ID: Codice procedura (ID_VIP/ID_MATTM):10844

Impianto per la produzione di energia elettrica da fonte eolica, costituito da 6 aerogeneratori della potenza complessiva di 37,2 MW, un sistema di accumulo da 25 MW e relative opere connesse in località "Rempillo" nel comune di Pitigliano (GR).

TESTO DELLE OSSERVAZIONI

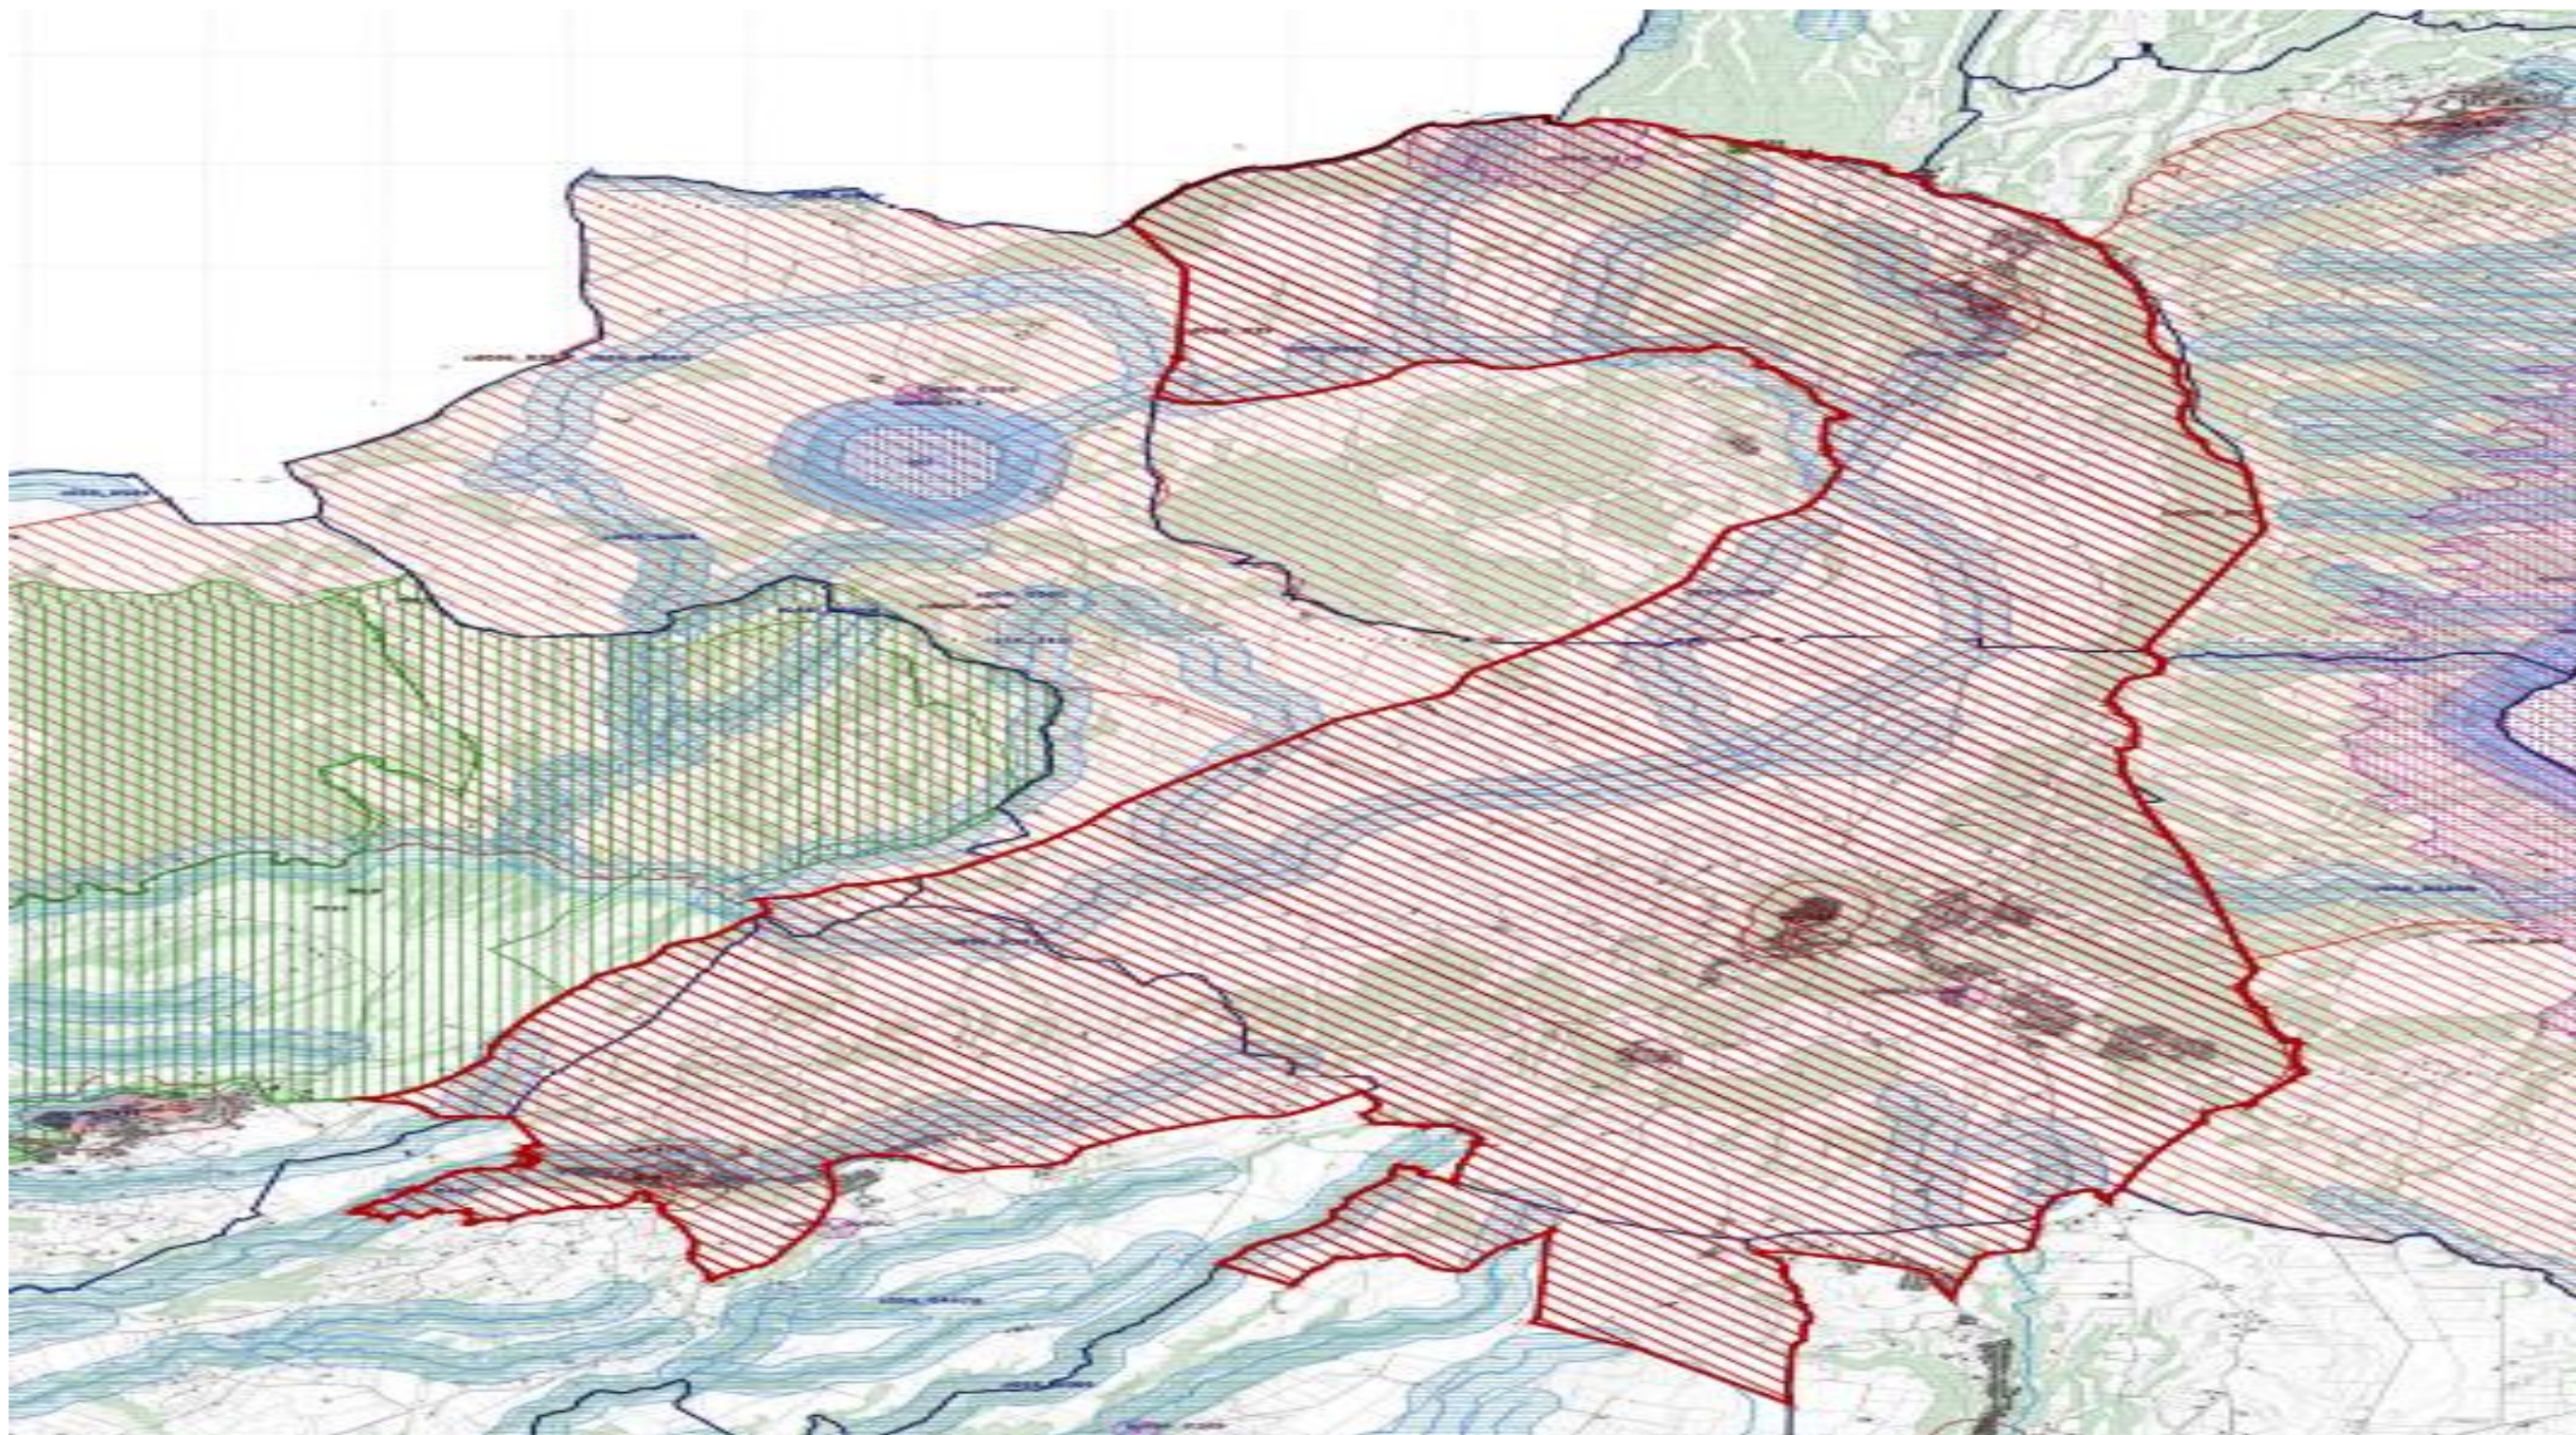
Alla luce del combinato disposto dal "vincolo sul patrimonio paesaggistico (artt. 136 e ss. e 142 del decreto legislativo n. 42/2004 e ss.mm.ii.) e sui beni culturali" (artt. 10 e ss. del decreto legislativo n. 42/2004 e ss.mm.ii.) e dal comma 8 lettera c-quarter del D.Lgs 191/2021 e ss.mm.ii si evince che, ad oggi, le aree in cui sono previsti gli insediamenti dei sei aerogeneratori dell'impianto eolico denominato "Rempillo" non sono idonee perché ricadono tutte all'interno della fascia di rispetto dei **beni paesaggistici di notevole interesse pubblico denominati "Conca del Lago di Mezzano e territorio circostante" (D.M. 22.05.1976)** comprendente anche il **vincolo "Selva del Lamone" (D.M. 22.05.1984)** tutelati **dall'art. 136 del Codice del Beni Culturali e del Paesaggio** e in particolare un aerogeneratori (P01) è a 100 metri dal primo vincolo citato e gli altri cinque compresi in una distanza massima tra 1 km e 2 km (vedi immagine n. 1 dell'ALLEGATO). Nella fascia di rispetto dei 3 km anche la porzione di vincolo rappresentato dalla Selva del Lamone che gode di altre importanti tutele in quanto Riserva Naturale regionale (L. 394/91 e L.R. 29/97), Zona di Protezione speciale (ZPS) insieme ai Monti di Castro collegati tra loro da una Zona di Conservazione Speciale (ZSC), il sistema fluviale Fiume Fiora-Olpetta. La Selva del Lamone oltre il vincolo paesaggistico di notevole interesse pubblico che la rende area non idonea all'installazione degli impianti FER anche nelle sue fasce di rispetto dei 3 km, gode di un'altra tutela che ne rivela l'importanza di area di importanza internazionale per l'avifauna IBA (012) che viene collegata all'altra IBA (099) Lago di Bolsena attraverso la ZPS Caldera di Latera e la ZSC Lago di Mezzano che insieme sono compresi nel vincolo paesaggistico "Conca Lago di Mezzano..." e verranno uniti dal nuovo vincolo paesaggistico "*Ambito paesaggistico, geologico e geomorfologico dell'orlo della caldera di Latera e delle sue pendici interessate dai centri eruttivi periferici*" (si veda a riguardo la proposta pubblicata sul sito del MIC in data 09/08/2023 e

l'immagine n. 2 dell' ALLEGATO) all'area di notevole interesse pubblico "Conca del lago di

Bolsena” (D.M. 24.10.1960). Praticamente una vasta zona che per interesse paesaggistico e naturalistico oltre che storico, archeologico e identitario rappresenta un unicum nel panorama nazionale.

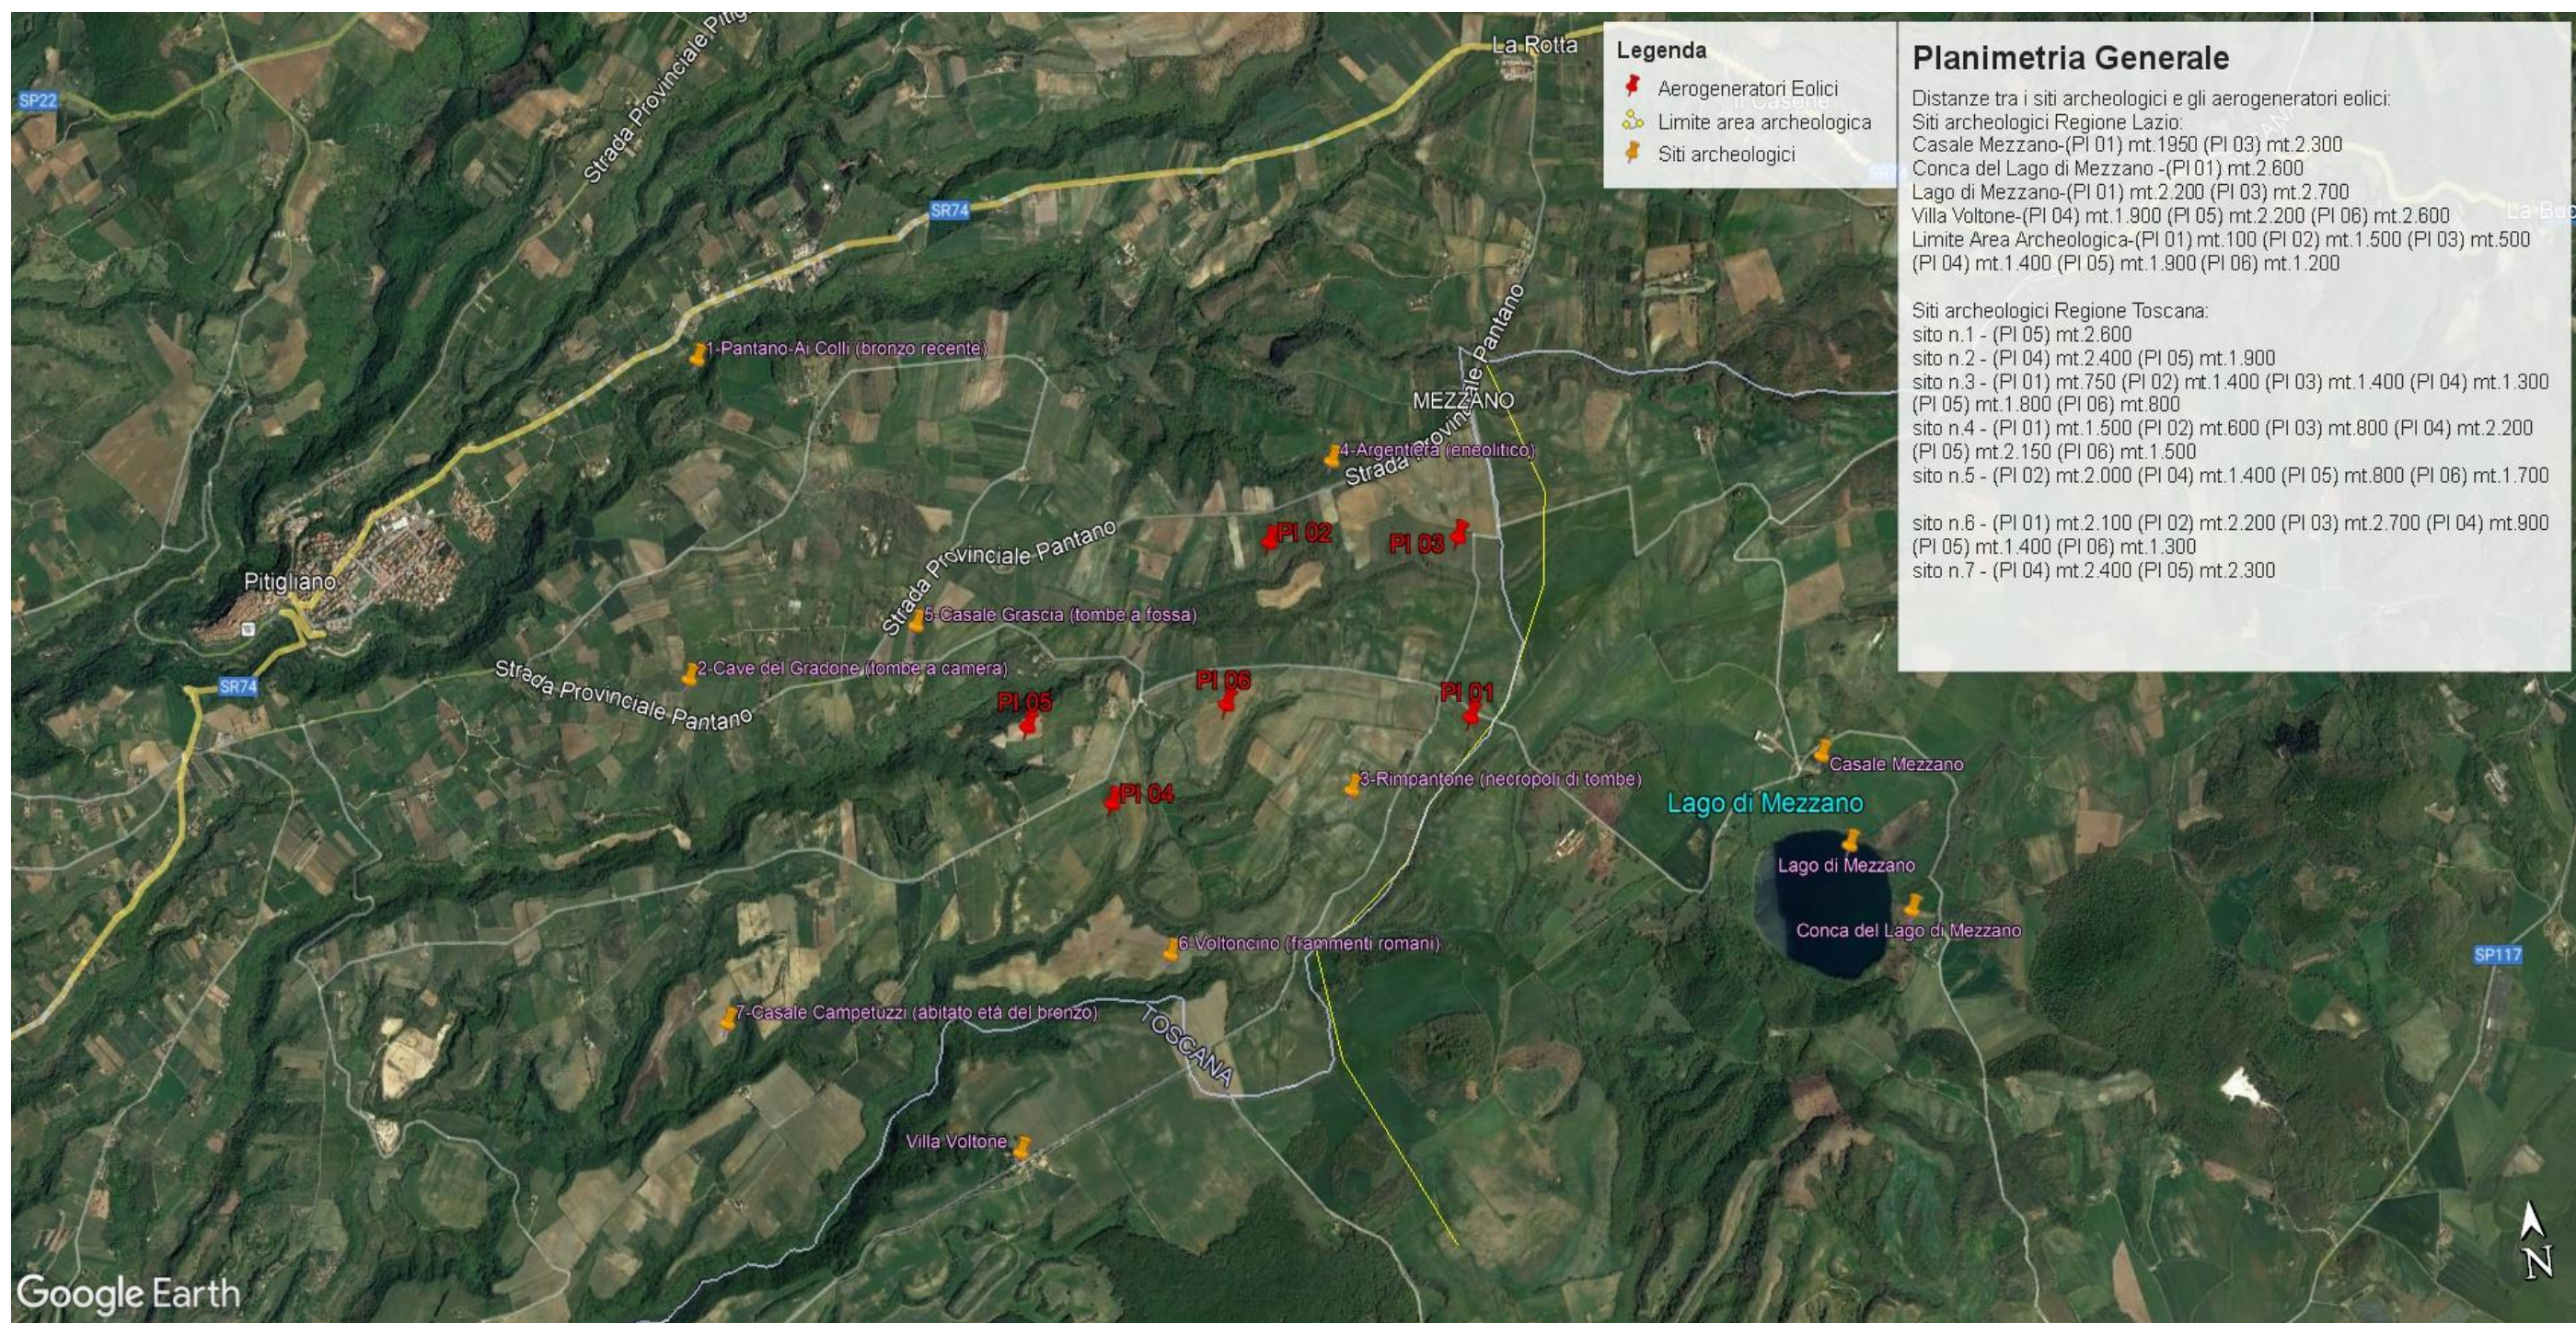
Inoltre, la zona in cui insisterebbe l’impianto eolico industriale Rempillo è compresa nelle fasce di rispetto di 3 km di diversi beni archeologici tutelati dalla parte II del Codice dei Beni Culturali (vedi Allegato, immagine n. 3). Inoltre le pale P04 e P05 ricadono all’interno di un’area archeologica che la Proponente vorrebbe cancellare per il semplice fatto che non è riportata nel documento regionale ma nel documento provinciale come meglio dettagliato nell’Osservazione n. 5. Alla luce di quanto documentato appare chiaro quindi che la collocazione dell’impianto non ha tenuto conto alcuno dei vincoli dell’area nella quale è stato progettato e l’inserimento dell’impianto eolico nel paesaggio e sul territorio non è corretto (Allegato IV delle Linee guida nazionali di cui al D.M dello Sviluppo economico del 10.09.2010).
